Sonderkontrolle zur TBO-Erhöhung für ROTAX Motor Type 912A Serie**Vorgeschrieben**

- Gegenstand:** Erhöhung der TBO von 600^h bzw. 10 Jahre auf 1000^h bzw. 10 Jahre Betriebszeit.
- Betreff:** || Alle Motoren der Type 912 A Serie bis einschließlich Mot. Nr. 4,380.693 gemäß Musterkennblatt Nr. TW 8/89.
Ausgenommen: V 912/1983, V 912/1920, 3,792.605, 3,792.701, 3,792.788, 3,792.789, 3,792.790, 4,005.013, 4,005.083, 4,005.133.
Ab Motor Nr. 4,076.192 ist die 1000^h TBO durch TM 912-04 () geregelt.

Bild 5

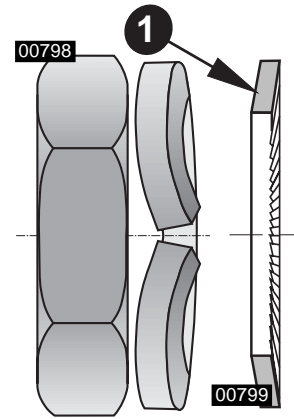
Ist die Sk-Mutter noch mit einem Sprengring gesichert ist dieser durch eine Schnorrscheibe ①, gemäß ÄM Nr. 15 zu ersetzen.

Antriebsrad des Austausch-Getriebes auf die gereinigte Verzahnung der Kurbelwelle schieben und Sk-Mutter M30x1,5 mit der Schnorrscheibe aufschrauben.

■ **ACHTUNG:** Gewinde der Sk-Mutter mit Schraubensicherung LOCTITE 221 benetzen. Sk-Mutter hat Linksgewinde.

Bild 11

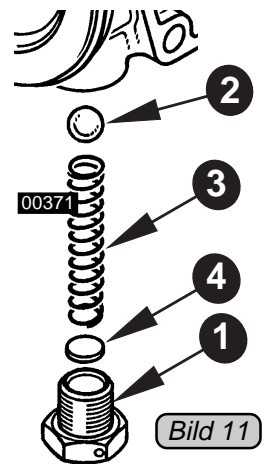
Verschlussschraube ① vom Überdruckventil ② herausschrauben, reinigen und Kugelsitz im Pumpengehäuse überprüfen. Sämtliche Ölbohrungen mit Preßluft durchblasen. Ab Mot. Nr. 4,005.186 wurde, zur Verbesserung des Druckregelverhaltens die Länge der Druckfeder ③ von 46 mm auf 39,5 mm verkürzt. Die Federkonstante wurde durch Änderung der Drahtstärke von 0,8 auf 0,9 mm erhöht. Die Kugel für das Überdruckventil wurde zur besseren Öldruckregelung von 8 mm auf 8,5 mm vergrößert. Falls vorhanden die Einstellscheibe ④ entfernen. Wird jedoch der vorgeschriebene Öldruck nicht erreicht kann damit der Öldruck eingestellt werden.

Bild 12

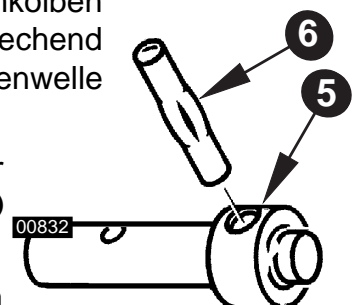
- ◆ **HINWEIS:** Ab Mot. Nr. 3,792.944 wurden das Ölpumpengehäuse und der Ölpumpendeckel auf Druckguß umgestellt. Bei dieser Gelegenheit wurde die Pumpenleistung durch Verbreitern der Saugdrehkolben mit Rotor von 13 mm auf 16 mm geändert. Entsprechend wurde auch das Ölpumpengehäuse, die Pumpenwelle und die O-Ringe angepaßt.

Ab Mot. Nr. 4,076.068 erfolgt die Mitnahme der Ölpumpenwelle ⑤ durch einen 5mm Kerbstift ⑥ anstelle der geschlitzten Spannhülse.

Wenn Teile erneuert werden ist auf die Ölpumpe mit den 16 mm breiten Rotoren umzurüsten.

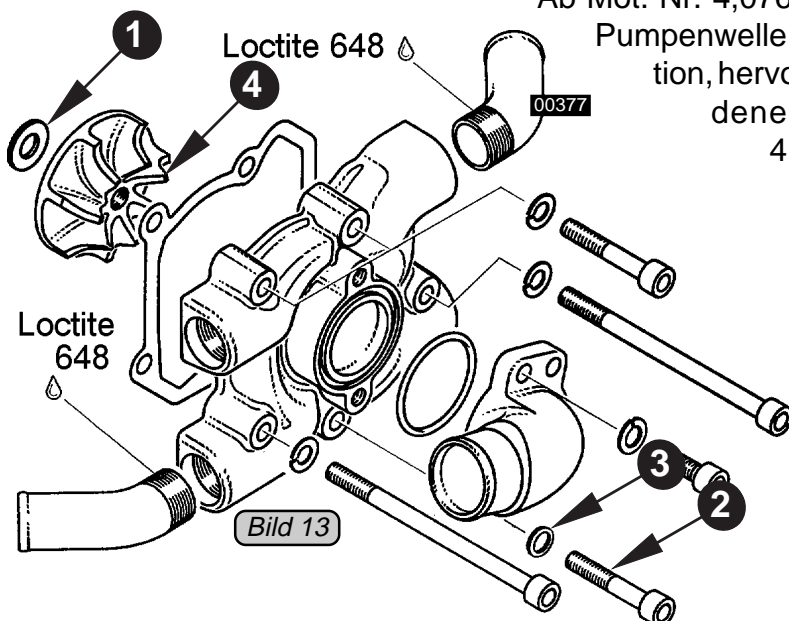
4) Gummiunterlage, ÄM Nr. 32-19:

Um ein Durchscheuern des Ausgleichsbehälters zu vermeiden wurde ab Mai 1993 an der Unterseite des Ausgleichsgefäßes eine Gummiunterlage als Schutz angebracht. Sichtkontrolle des Ausgleichsgefäßes und Anbringung dieser Gummiunterlage durchführen.

Bild 15

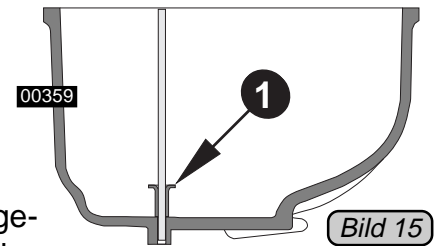
Schwimmerkammer abnehmen und beide Schwimmer herausheben. Sind am Boden der Schwimmerkammer noch keine Abstandshalter ① Teile Nr. 861 920, für die beiden Schwimmer vorhanden, so sind diese nachzurüsten. Dadurch wird eventuelles Steckenbleiben des Schwimmers in der Schwimmerkammer verhindert.

Bild 17

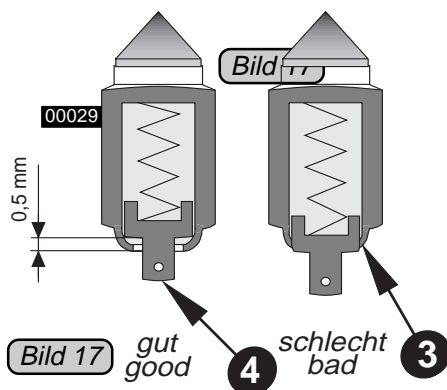
Bei abgenommener Schwimmerkammer Schwimmernadelventil kontrollieren. Bei sichtbarem Verschleiß der Bördelung ③ beim gefederten Stift ④ ist das Ventil zu erneuern. Wird der Abstand von 0,5 mm (siehe Bild 17) kleiner beeinflusst dies auch das Schwimmergebiet.

Bild 16

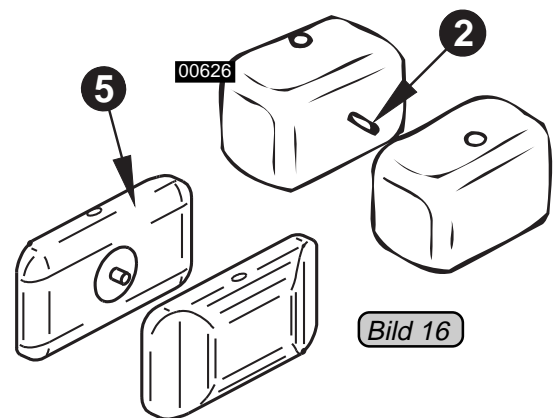
Die Haltestifte ② der Schwimmer prüfen. Ist an den Auflagepunkten der Schwimmeraufhängung starker Verschleiß, hervorgerufen durch übermäßige Vibrationen, feststellbar sind die Schwimmer, gem. ÄM Nr. 37-01 mit geänderter Außenform ⑤ TNr. 861 181 und gegebenenfalls auch die Schwimmeraufhängung zu erneuern.
